Parc éolien sur la commune de Saint-Pardoux-la-Croisille (Corrèze)

Avis de l'Autorité environnementale (article L. 122-1 et suivants du Code de l'environnement)

Avis 2017 – 5505

Localisation du projet par rapport aux zones humides et aux impacts sur les chiroptères (source : études écologiques) :

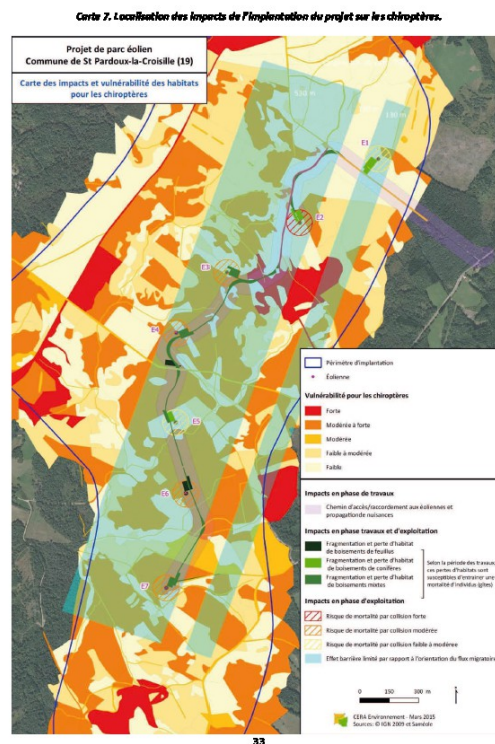
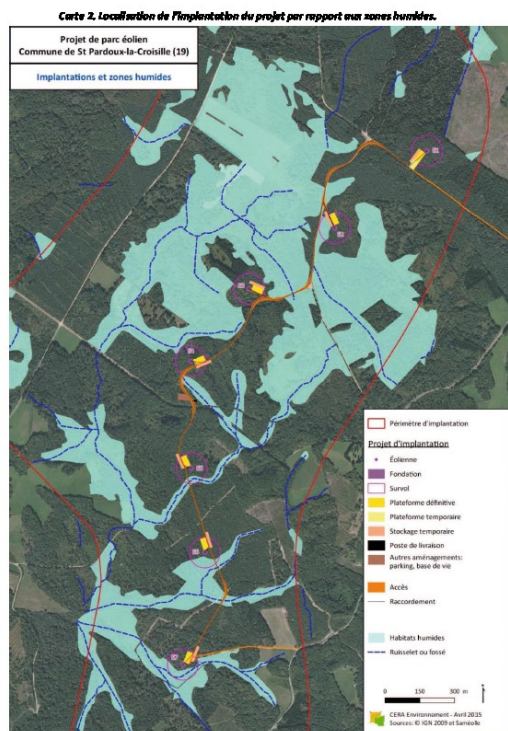
Impacts sur les zones humides : le site choisi pour le projet intersecte notamment la « Lande humide des Chaux », comprenant des habitats caractéristiques des zones humides : prairies humides, saulaies marécageuses et diverses formations sur Molinie (Plantations de Pins sylvestres, Bétulaies, recrûs et fourrés). La démarche ERC (Éviter, Réduire, Compenser) a été appliquée aux zones humides sur l'aire d'étude immédiate pré-sélectionnée pour le projet. La recherche d'évitement aboutit à un impact résiduel portant sur 0,34 ha de zones humides (0,22 % des zones humides de la zone) qui seront détruites par la création de chemins pour l'accès aux éoliennes (voir carte ci-après). Cette destruction entraîne une perte d'habitats (Bétulaie sur Molinie et Plantation de Pins sur Molinie notamment) et potentiellement une perte de fonctionnalité du fait de la traversée des habitats humides et cours d'eau par ces chemins d'accès.

Des mesures de réduction d'impact sont prévues pour conserver le fonctionnement hydrologique de la zone, en particulier : passages busés au niveau des cours d'eau traversés, mise en place d'une structure perméable aux flux hydriques sur les chemins d'accès (empierrage grossier) permettant la libre circulation de l'eau sous la piste et enfin abaissement du niveau des chemins au niveau du terrain naturel lors de la traversée de zones humides.
